Parkeerplek 5.1, 2, e

Intake aanvraag

1: Parkeerplek Celebesstraat

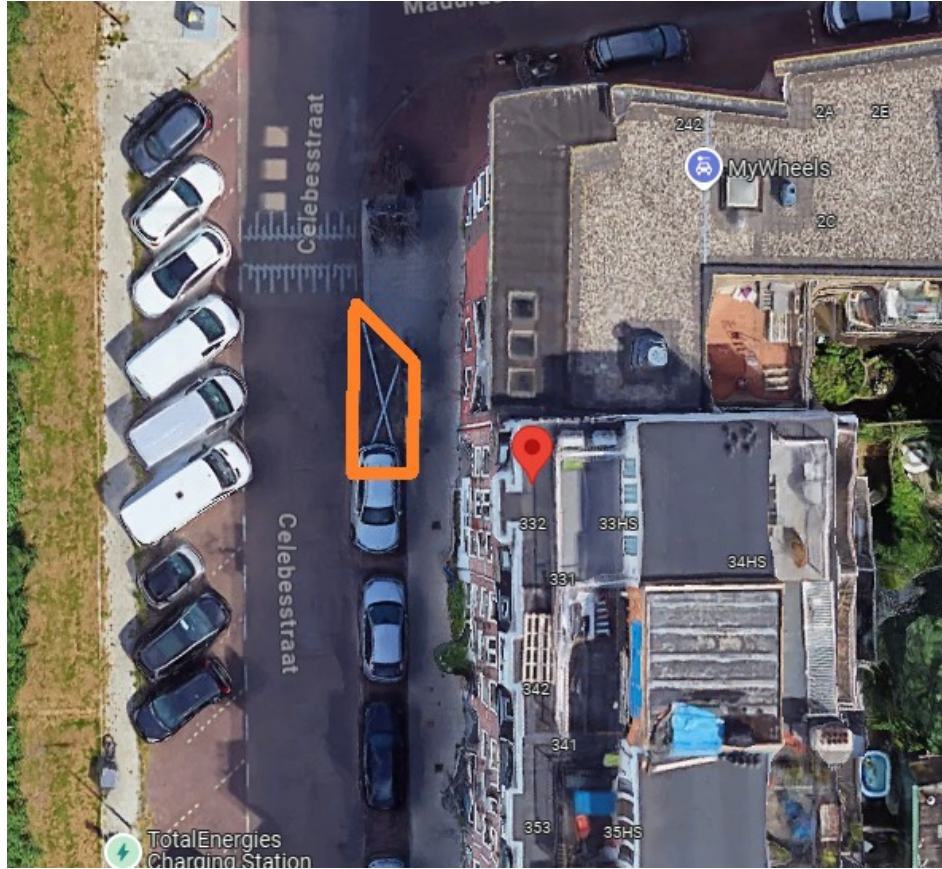
De parkeerplek uit het plaatje wordt opgeheven. Al langere tijd is er door bewoners de wens voor vergroening in de straat opgegeven. Het liefst wilt de inzender de gehele parkeerstrook vergroenen, maar dit lijkt mij lastig ivm parkeerdruk.

Er kan een invalide parkeerplek worden opgeheven (deze wordt niet meer gebruikt) en worden omgevormd tot groenvak. 5.1, 2, e geeft aan dat de schuine stoeprand wel weer terug moet komen om het volgende parkeervak te kunnen gebruiken. Verder zit er op deze plek een put om het hemelwater af te voeren deze zal dus ook moeten worden verplaatst. Nagegaan zal moeten worden bij Ruimte en Regie of het parkeervak vanwege parkeerdruk opgeheven kan worden. Ook moet er duidelijk een grens zijn tussen parkeren en het groenvak zodat er niet in het groen geparkeerd zal worden. Deze aanvraag kan door.
